STUDER

MODIFIKATIONEN A810

MODIFICATIONS A810

SI 91/85 d/e

5. Spooling motor PCB 1.810.76D.00

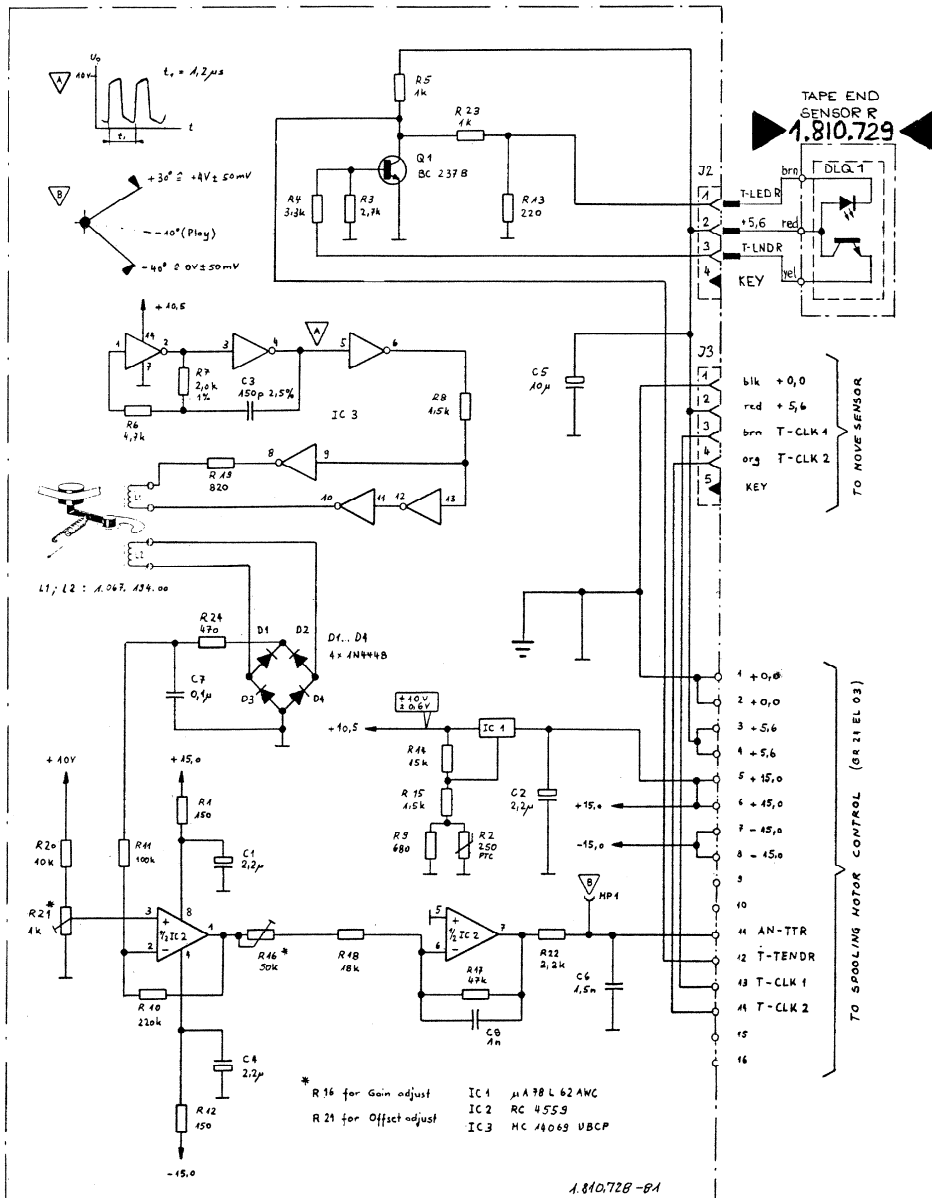
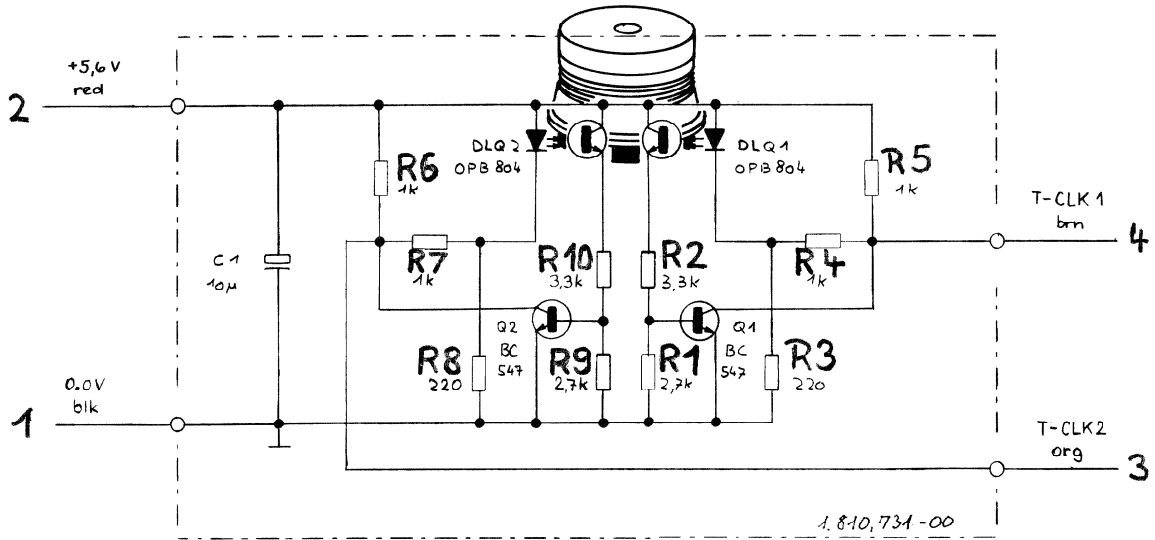
a) Circuit diagram on section 6/5 contains a drawing error.

- The outputs of IC 3/1 and IC 3/2 are interchanged.
- R12 is connected to 5V (not 15V).
- R7 must be called R27 (10 K).
- Interconnection-dot between base of Q4 and R61 is missing.
- Interconnection-dot between emitter of Q4 to R64 and D23 is missing.

b) To prevent the spooling motors from turning while the microprocessor is in the reset mode, change C2 from 3,3 nF to 1 nF (59.06.0102).

For the same reason make sure that R29 and R49 are already 220 kΩ.

Nur Schema Fehler
Only fault in schematic diagram

Modifikation
Modification

REPRODUCE AMPLIFIER 1.820.710-82

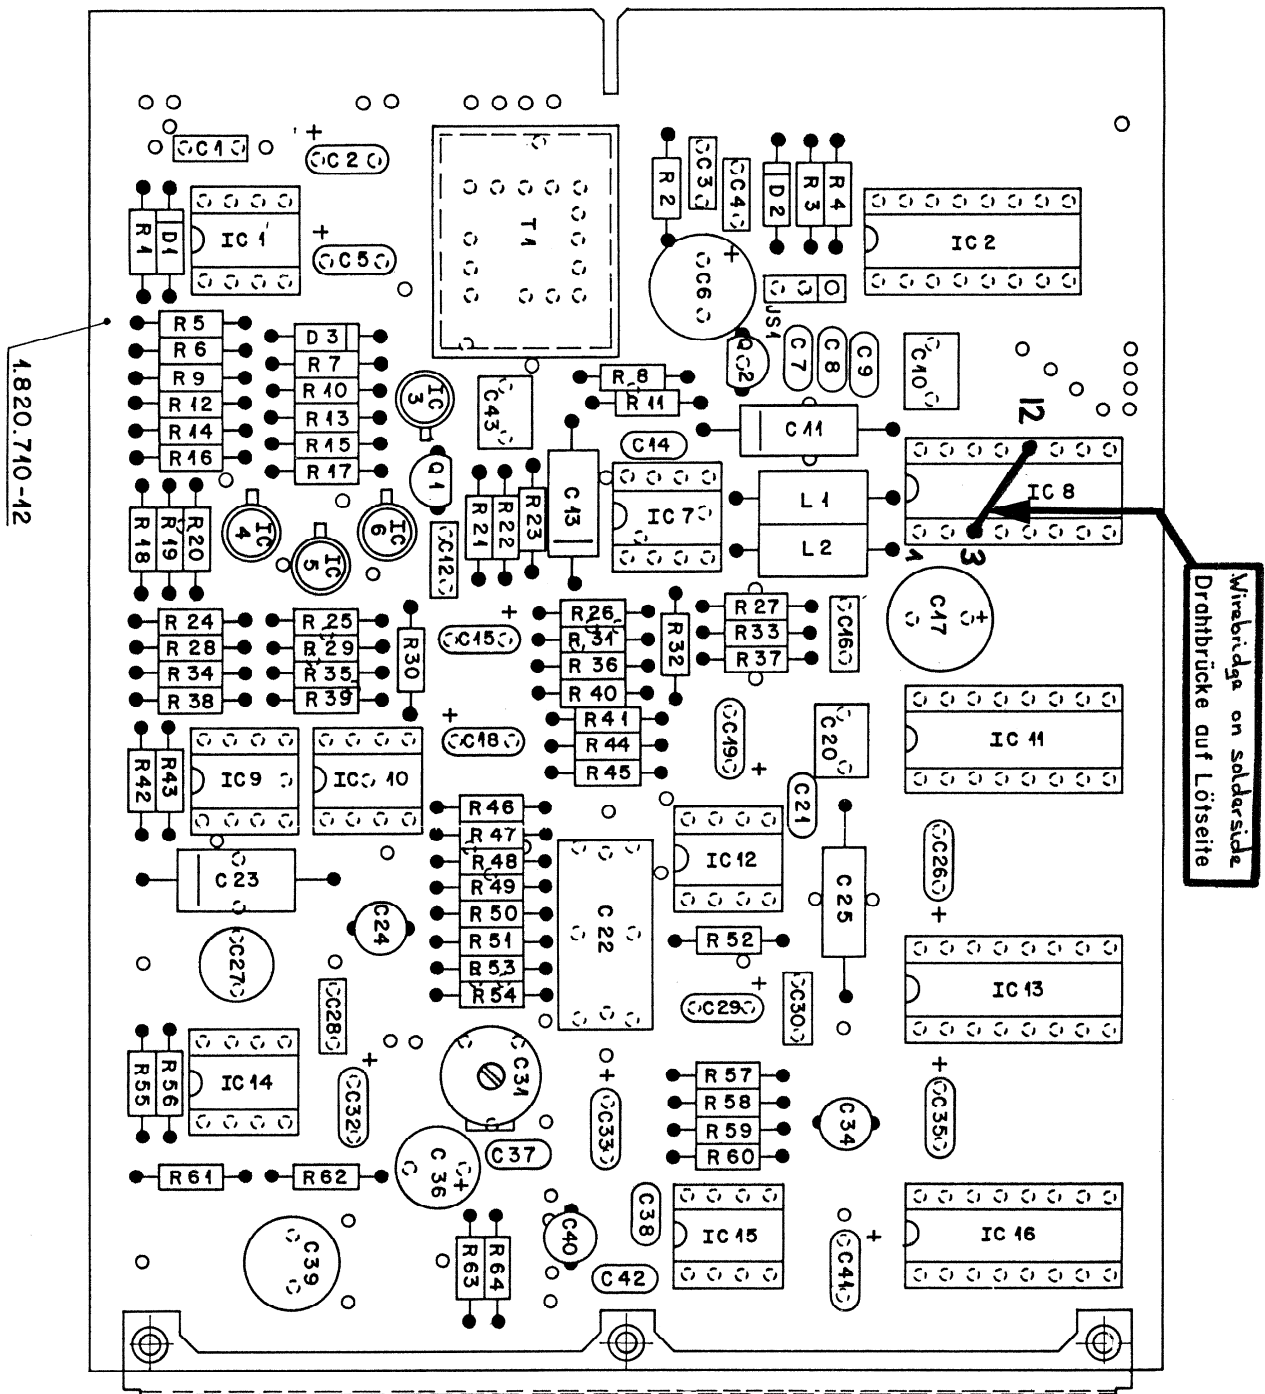
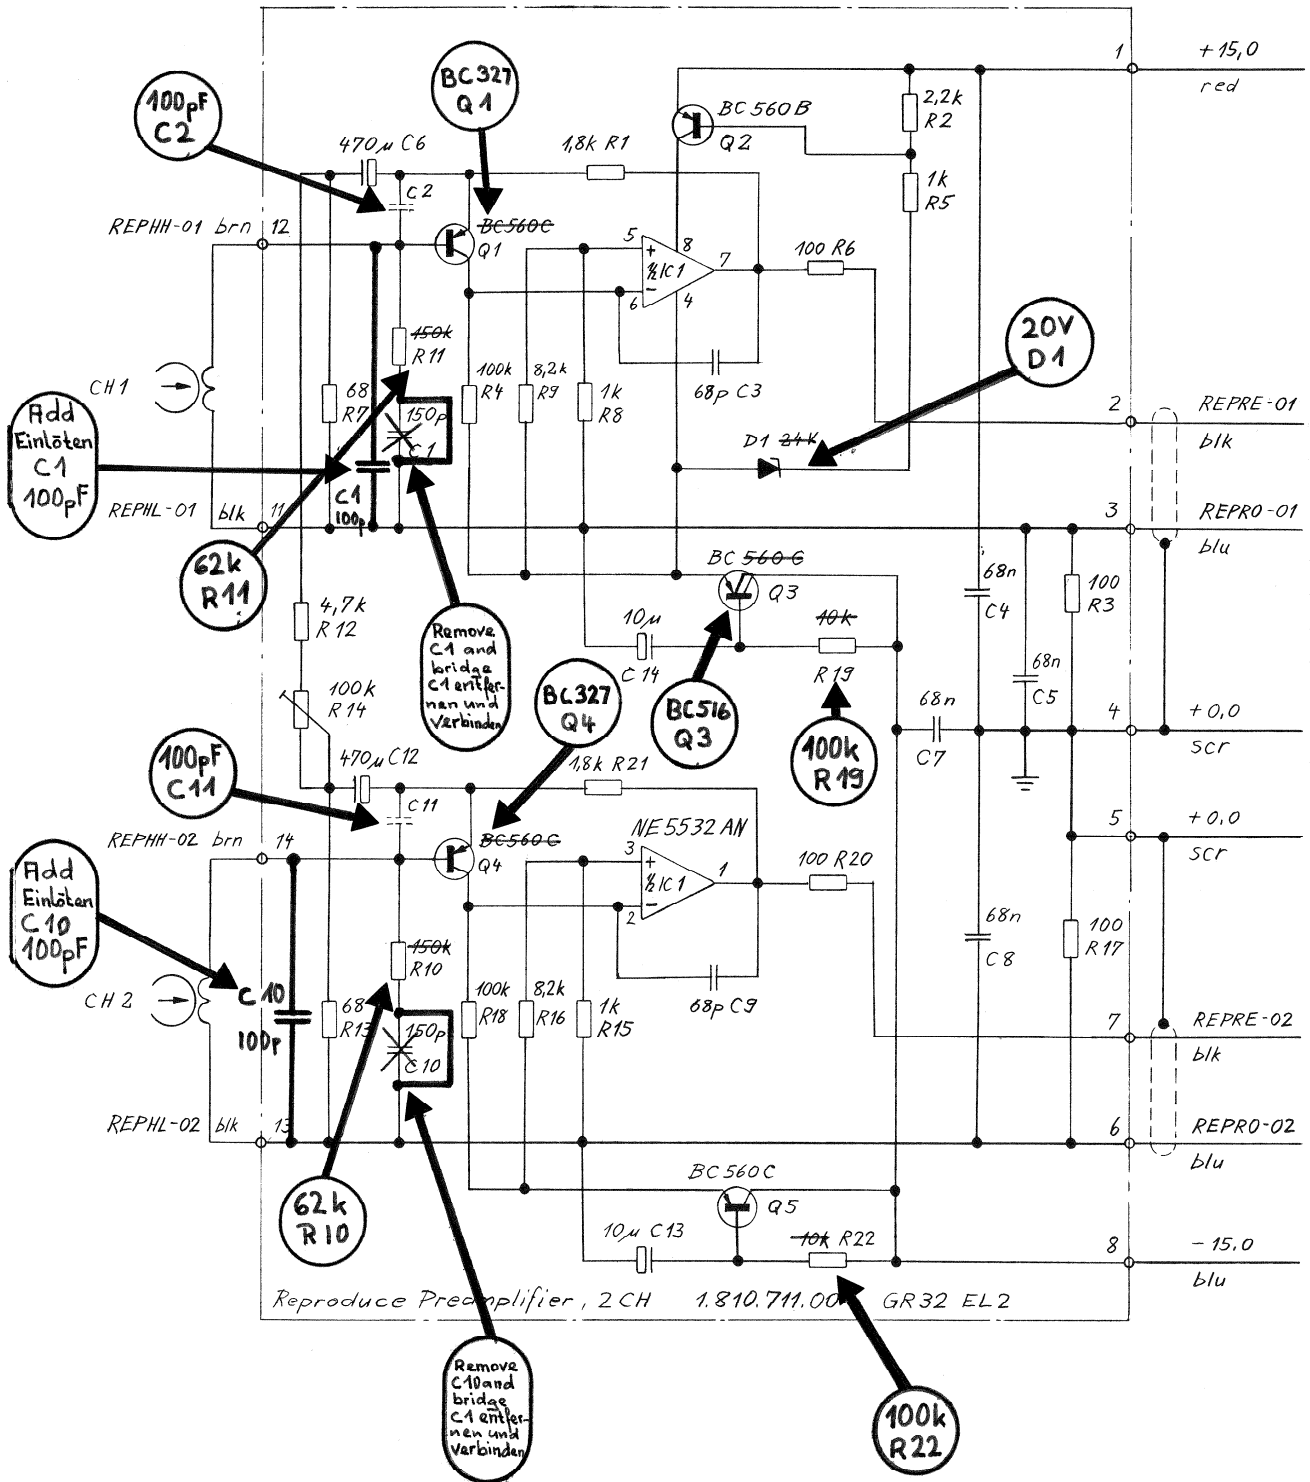
- a) To achieve a better weighted signal to noise ratio, frequencies below 20 Hz are more rapidly rolled off. This modification has also the effect of smoothing the frequency response, especially on mono tape recorders.

Exchange C10 and C20 (10 μ F) to 1 μ F 59.06.5105.

Exchange C36 (10 μ F) to 220 μ F 59.22.3221.

- b) Some tape recorders were equipped with reproduce amplifier PCB 1.820.710.12 (with different component layout). Most of these cards are marked with Index 82 labels. On these boards a printed conductor is missing which should connect 0 V to pin 8 of IC2.

Solder a wire-bridge from pin 3 to pin 12 of IC 8. See drawing on page 30
